1.1 CONCEPTO TÉCNICO No.	**CT-7415**
1.2 ÁREA:	Análisis y Mitigación de Riesgos
1.3 COORDINACIÓN:	Estudios y Conceptos Técnicos
1.4 REFERENCIA CRUZADA RADICADO FOPAE:	2014ER4024
1.5 RESPUESTA OFICIAL No.	**RO-70119**

2.1 SOLICITANTE:	Curaduría Urbana No 4
2.2 PROYECTO:	"Vivienda"
2.3 LOCALIDAD:	4. San Cristóbal
2.4 UPZ:	50. La Gloria
2.5 BARRIO O SECTOR CATASTRAL:	La Gloria Occidental
2.6 DIRECCIÓN:	Calle 43C Sur No 2 -23 Este
2.7 CHIP:	AAA0228BFAF (*)
2.8 MANZANA CATASTRAL:	30
2.9 PREDIO CATASTRAL:	19
2.10 ÁREA (Ha):	0.0072 (*)
2.11 FECHA DE VISITA: **FECHA DE EMISIÓN:**	Marzo 28 de 2014 Mayo 08 de 2014

Fotografía No. 1. Predio correspondiente al CHIP: AAA0228BFAF, Barrio La Gloria Occidental de la Localidad de San Cristóbal, se puede observar las características de las de edificaciones del sector.

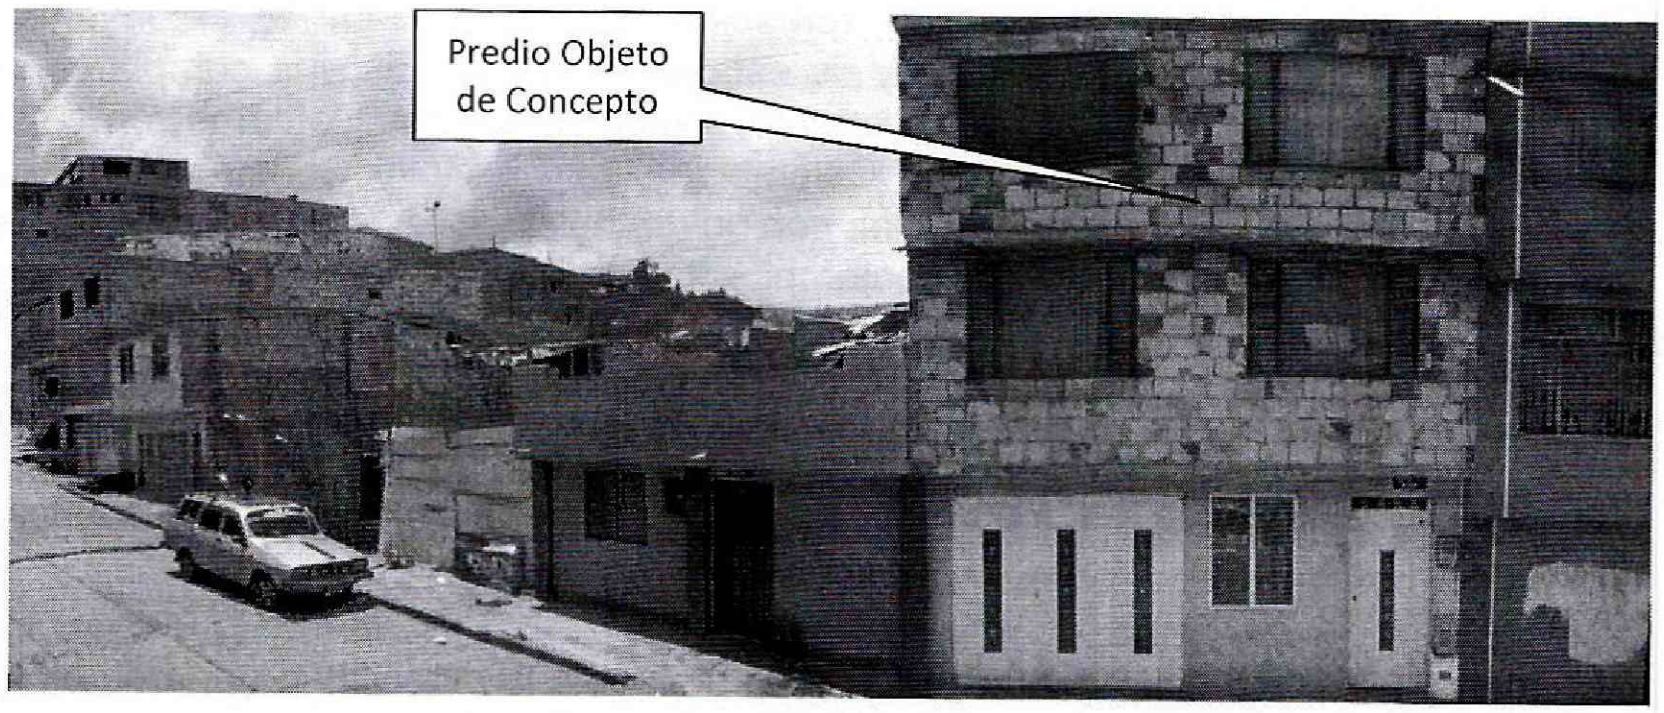
En el momento de la visita técnica al predio objeto del presente concepto técnico, se encontró una edificación de tres (3) pisos, construida en mampostería simple, con placas de entrepiso en concreto. En el predio no se observaron evidencias de afectación por procesos de remoción en masa de carácter local en su interior, ni de carácter general en la ladera o zonas aledañas al predio evaluado (Fotografías No 1 y 2). La construcción mencionada puede ajustarse a las condiciones del proyecto mencionado en el oficio de la solicitud remitido por la Curaduría Urbana 4, ya que allí se especifica Licencia de construcción modalidad obra nueva y demolición total para una casa de tres (3) pisos, sin sótano.

En el predio no se observaron evidencias de afectación por procesos de remoción en masa de carácter local, ni de carácter general en la ladera o zonas aledañas al predio evaluado (Fotografías 1 y 2).

- Considerando que en la visita efectuada al predio de Calle 43C Sur No 2 -23 Este, Barrio La Gloria Occidental de la Localidad de San Cristóbal (Fotografías 1 y 2), se encontró una edificación de tres (3) pisos, construida en mampostería simple, con placas de entrepiso en concreto (Fotografías No 1 y 2). La construcción mencionada puede ajustarse a las condiciones del proyecto mencionado en el oficio de la solicitud remitido por la Curaduría Urbana 4, ya que allí se especifica Licencia de construcción modalidad obra nueva y demolición total para una casa de tres (3) pisos, sin sótano. Se recomienda a la Alcaldía Local de San Cristóbal, verificar si se ha cometido alguna infracción urbanística para que si es del caso, lleve a cabo las acciones pertinentes dentro de su competencia como encargada del control urbano en su localidad.
